OM1-CA187-R02 大間原子力発電所 審査資料の品質確保について(コメント回答) OM1-CA187-R01(2023.5.18 ヒアリング資料)からの変更箇所について

2023年5月18日のヒアリングにて資料の適正化を求められたことを受けた変更内容について以下に示す。 主な変更点については下記のとおり。

図 2023. 6. 15 ヒアリング資料の目次(左図)と 2023. 5. 18 ヒアリング資料の目次(右図)の比較

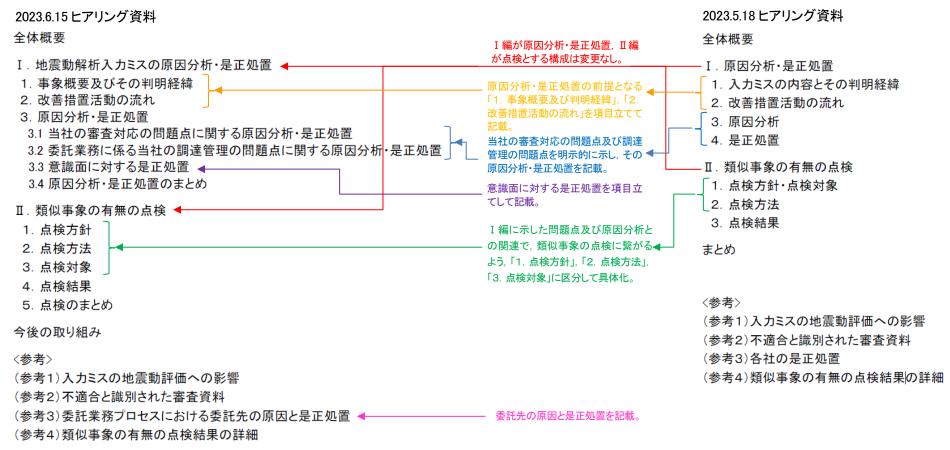
- ✓ I編が原因分析・是正処置に関する内容、Ⅱ編が点検に関する内容とする構成については、変更なし(下図赤色参照)。
- ✓ I編では、「3.1」に当社の審査対応の問題点を、「3.2」に当社の調達管理の問題点をそれぞれ明示的に示し、その原因分析・是正処置を示した(下図青色参照)。これに伴い、意識面については「3.3」とした(下図紫色参照)。また、原因分析・是正処置の前提となる「1.事象概要及び判明経緯」、「2.改善措置活動の流れ」を項目立てして示した(下図橙色参照)。
- ✓ II編では、I編に示した問題点及び原因分析との関連で、類似事象の点検に繋がるよう、「1. 点検方針」、「2. 点検方法」、「3. 点検対象」に区分して具体化した(下図緑色参照)。
- ✓ 参考3では、委託先の原因と是正処置を示した(下図ピンク色参照)。
